Objet : Demande de Permis de Construire – **PC 052 223 19 S0002**
Projet de parc photovoltaique – SOLEIA 42 (JPEE) – GILLEY, lieu-dit les Noirées

Objet : Avis sur PC - Commune de GILLEY
V/Ref : PC 052 223 19 S002
N/Ref : AVIS-LAN-19-127

Objet : Dossier PC 052 223 19 S0002 - Projet de parc photovoltaïque SOLEIA 42 sur la commune de GILLEY.

Objet : Centrale photovoltaïque à Gilley

Annexe : Dernier plan fourni (au 27 juillet 2020) dans le cadre de la demande de dérogation espèces protégées (susceptible d'évoluer dans le cadre de l'instruction en cours par le CSRPN)

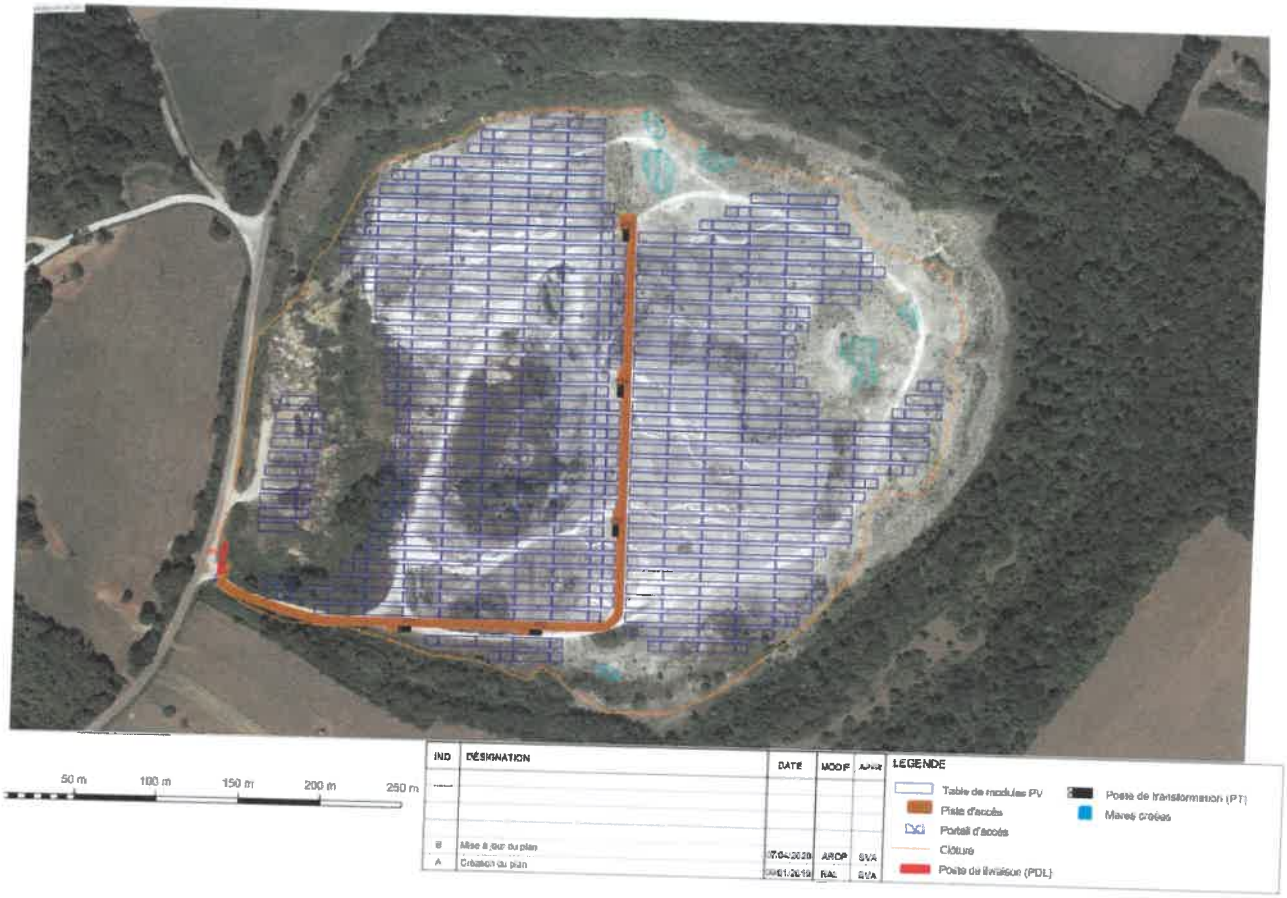
Le dossier d'étude d'impacts identifie des impacts sur des espèces protégées. A cet effet, l'exploitant a déposé, le 17 juin 2020, une demande de dérogation « espèces protégées » visant l'Alyte accoucheur. Il a fait évoluer son projet dans le cadre de cette procédure, et semble avoir abandonné certains secteurs (voir plan en annexe), qui apparaissent pourtant comme aménagés sur les plans joints à la demande de permis de construire.

→ Il conviendra, en vue de la bonne information du public, que le pétitionnaire modifie le dossier de demande de permis de construire qui sera soumis à enquête publique afin d'y faire a minima mention de la demande de dérogation en cours d'instruction, et que le permis délivré porte sur des implantations cohérentes avec celles qui auront obtenu, le cas échéant, la dérogation « espèces protégées ».

Plan masse de l'opération

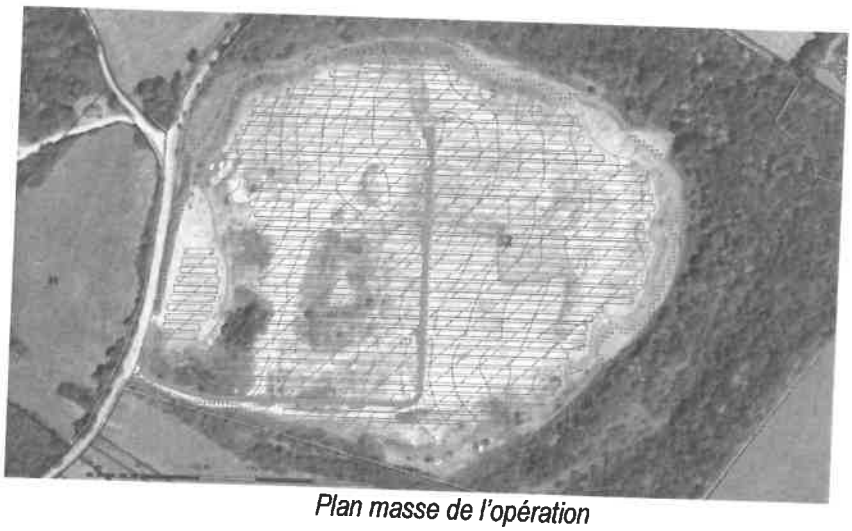
• ***clôtures(hauteur environ 2m) :***
Il serait préférable de chercher à minimiser la perception d'un simple grillage torsadé lorsque la clôture est implantée en limite de la rue des Saules : favoriser un traitement par végétalisation et/ou un revêtement naturel type bois, gabions, …

• ***matérialités en revêtements des sous-stations et structures de livraisons (hauteur environ 3m) :***
Là encore, pour éviter l'image de l'équipement « technique » à bardage exclusivement métallique ou en façade béton, des propositions de traitements de façade plus naturels, de type bardage bois à tasseaux verticaux seraient préférables, particulièrement pour les constructions implantées sur la rue des Saules.
